Dotyczy: postępowania prowadzonego w trybie przetargu nieograniczonego na podstawie ustawy z dnia 11.09.2019 r. Prawo zamówień publicznych (Dz. U. z 2024 r., poz. 1320, t.j. z dnia 30.08.2024 r. z późn. zm.) zwanej dalej "ustawą PZP" lub „PZP” pn. **„Rozbudowa terminalu pasażerskiego Kraków Airport etap I – część T6”**.

Na podstawie art. 135 ust. 2 ustawy PZP w związku z wpłynięciem pytań do SWZ Zamawiający udziela następujących wyjaśnień:

Pytanie nr 1449

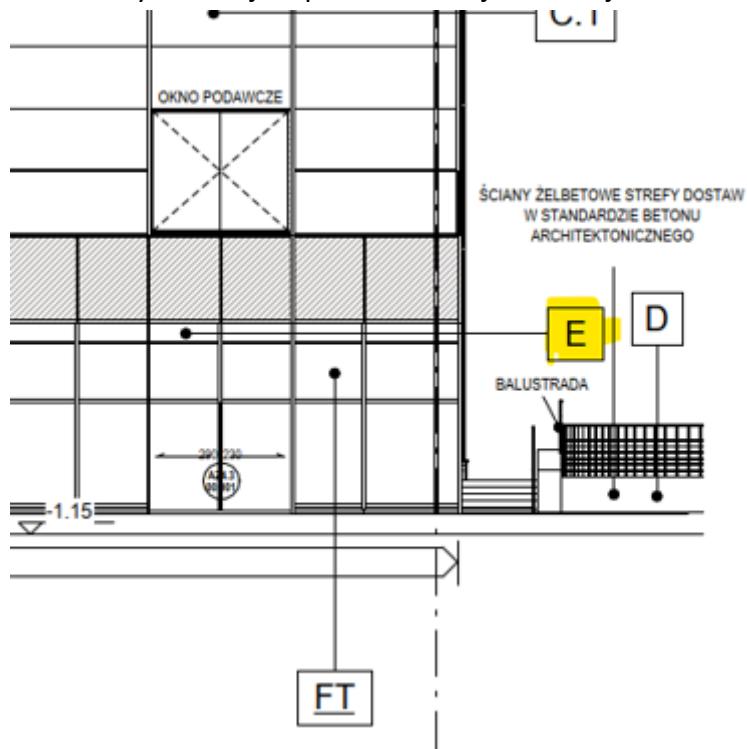
Czy w odniesieniu do sposobu wykończenia ścian w docelowej lokalizacji pomiędzy realizowanym Terminalem T6 a istniejącym Terminalem T4 można zaproponować dowolne rozwiązania na etapie Projektu Wykonawczego.

Wykończenie ścian musi być zgodne z obowiązującymi wytycznymi architektonicznymi oraz wymaganiami Zamawiającego. Wszelkie zmiany dotyczące wykończenia na etapie Projektu Wykonawczego muszą być uprzednio uzgodnione z jednostką projektową oraz Zamawiającym.
